**RELATÓRIO TRIMESTRAL**

**OBRAS DE DESCARACTERIZAÇÃO DE BARRAGENS ALTEADAS PELO MÉTODO DE MONTANTE**

**BARRAGEM GRUPO**

**PROCESSO SEI 2090.01.0001311/2022-79**

**Figura 17:** Rotograma para as obras complementares à descaracterização da barragem de Grupo de responsabilidade da empresa Aterpa. Fonte: Vale, 2023.

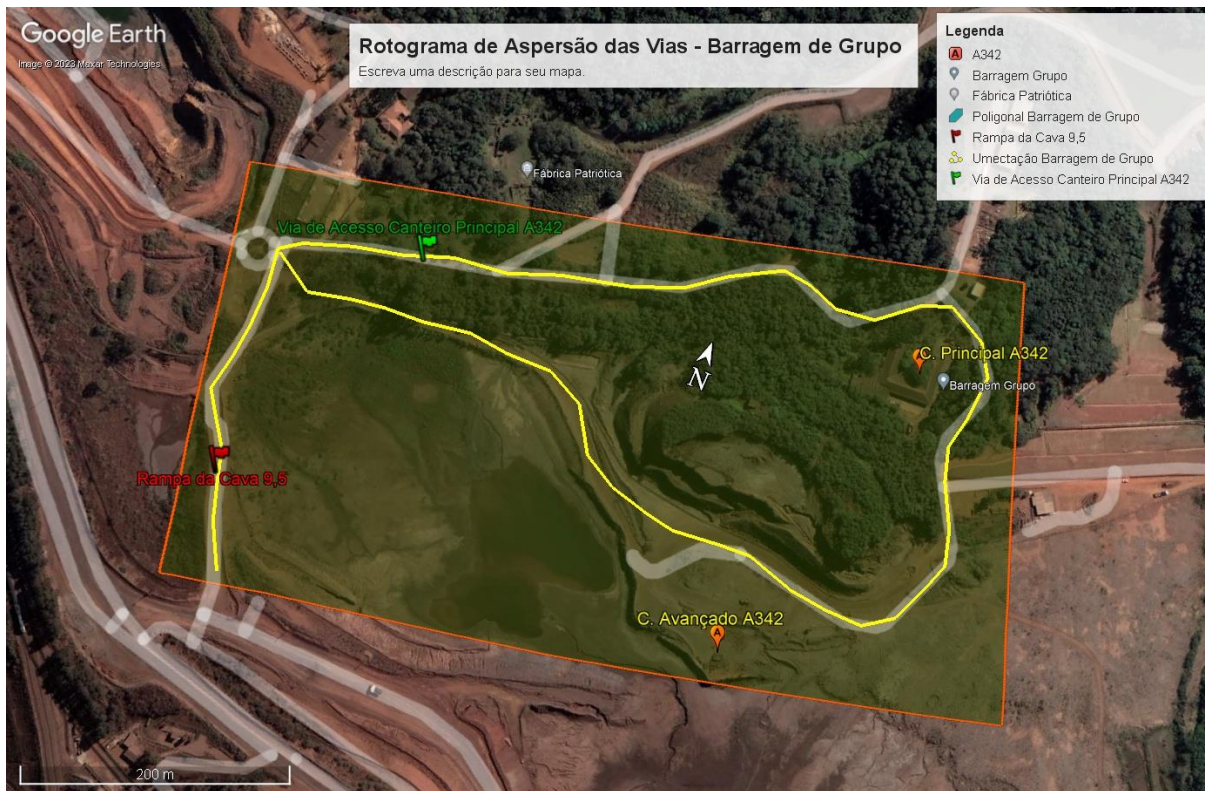
<b>Nº Recomendação</b>	<b>Recomendação</b>	<b>Status VALE</b>
GR-0098	Apresentar o novo procedimento de medição e controle de fumaça preta contemplando nova Resolução Contran nº. 958/2022. Contemplar comparativo entre as resoluções e suas novas diretrizes	Informações apresentadas no capítulo 1.4.2, d.

Convém esclarecer que, considerando o novo procedimento de medição e controle de fumaça preta contemplando a nova Resolução Contran nº. 958/2022, se faz necessário iniciar as medições das partículas pelas emissões dos escapamentos dos veículos e equipamentos à diesel com uso de opacímetros. A Vale informa que está em estruturação a revisão do procedimento junto às suas contratadas e solicita prazo de seis meses para implementar os monitoramentos nas frotas à diesel que prestam serviço dentro das obras de descaracterização de barragens. A necessidade de prazo se justifica uma vez que os contratos já se encontravam firmados antes da vigência do requisito legal.

**Figura 39.** Sugestão de adequação do sistema a fim de reduzir os impactos de transporte de finos.

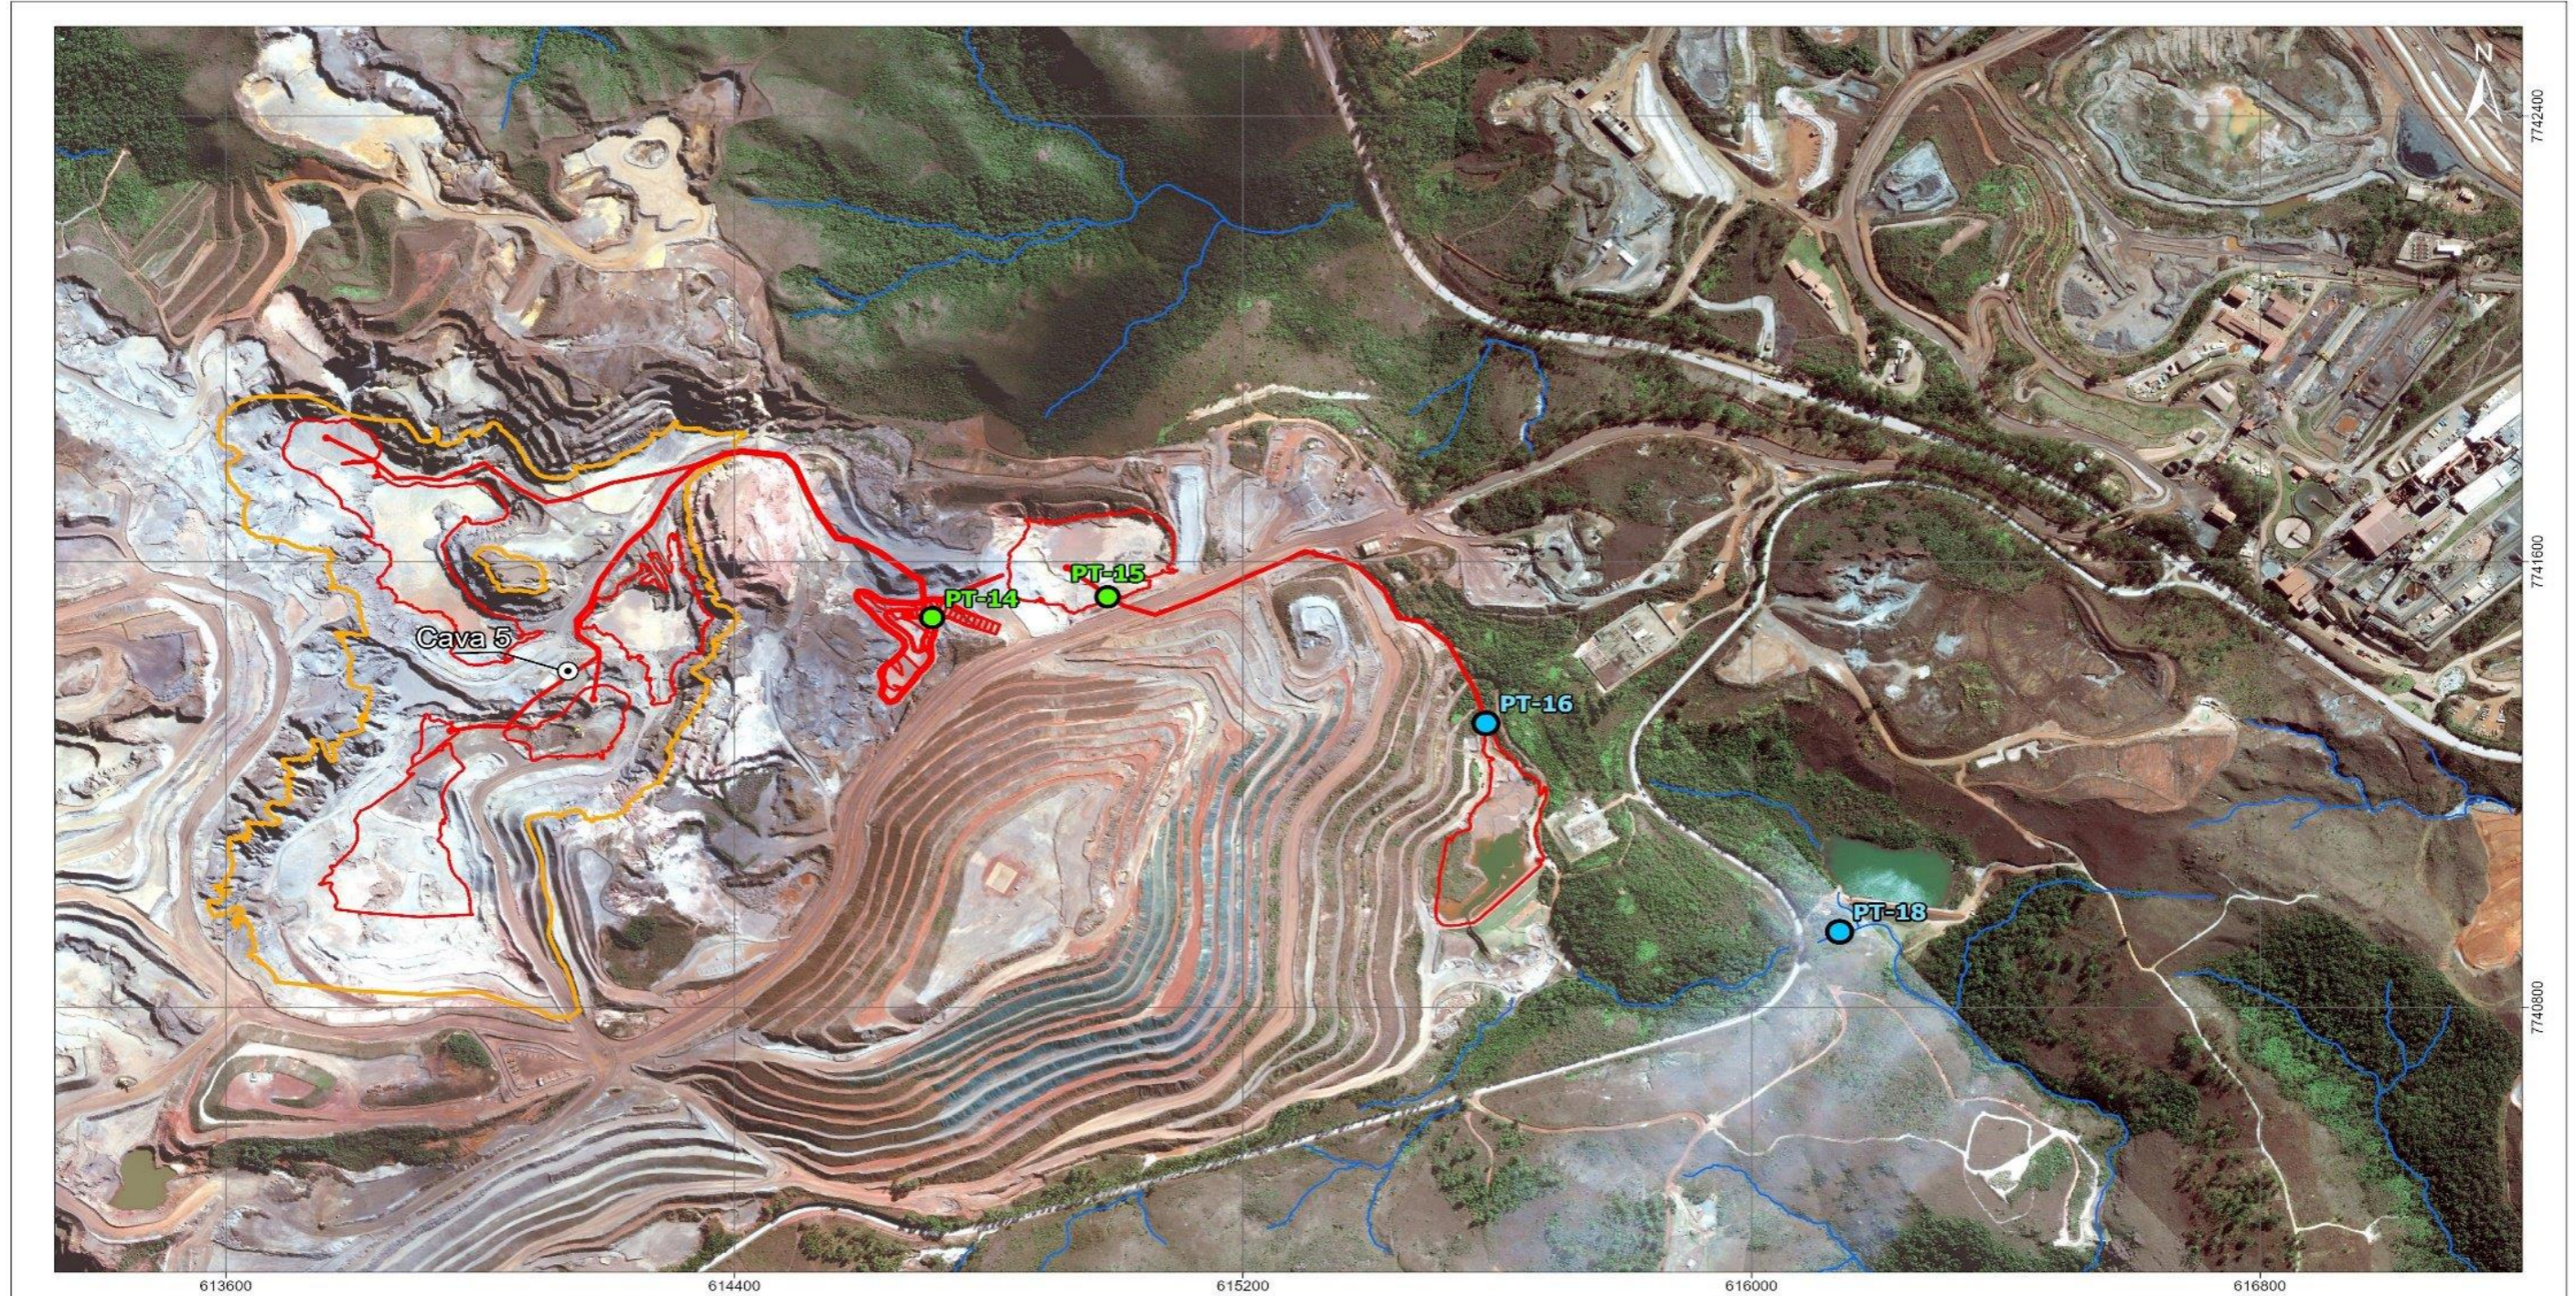
O sistema proposto para a contenção de finos contemplou a instalação de enrocamento com a inserção de paliçadas no ponto de exutório, bem como a aplicação de floculantes na saída do canal de cintura, visando favorecer a sedimentação das partículas finas. O sistema foi executado no decorrer do mês de novembro e conclusão no mês de dezembro de 2023. A **Figura 39** a seguir apresenta o local já com os sistemas implantados.
